ZMĚNOVÝ LIST

138**Doplnění elektroinstalace a vzduchotechniky pro dieselažregát**

Stavba:	Oblastní nemocnice Náchod - I. etapa modernizace a dostavby		
Objekt:	NA24 - PS 1004+1005 Trafostanice a dieselažregát		
Předkládá:	Společnost GEOSAN - BAK - NEMOCNICE NÁCHOD	Datum:	07.07.2020

Svítilno – typ B

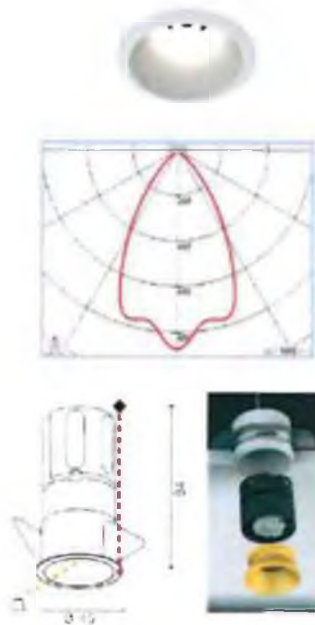
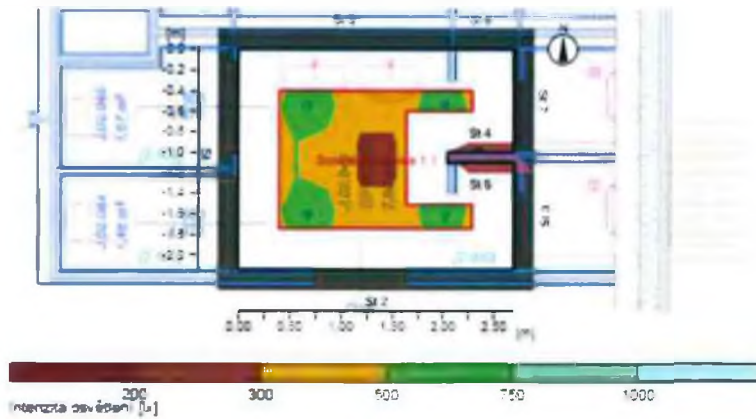
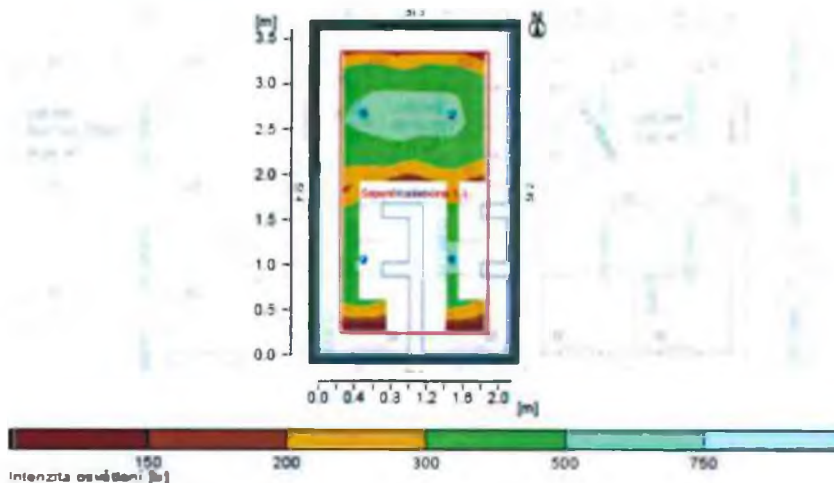
Na základě kontroly PD a výkazu výměr je zjištěn nesoulad výkazu výměr s výkresovou částí zadávací dokumentace. Předmětem změnového listu je narovnání množství svítidel. A dále na základě ověření vhodnosti použití svítidla typu B byla zjištěna potřeba výkonnějšího svítidla tak, aby byly splněny hygienické parametry osvětlení prostor.

3. údaje z kontrolní výpočtu zhotovitele: svítidlo 14W, 903lm
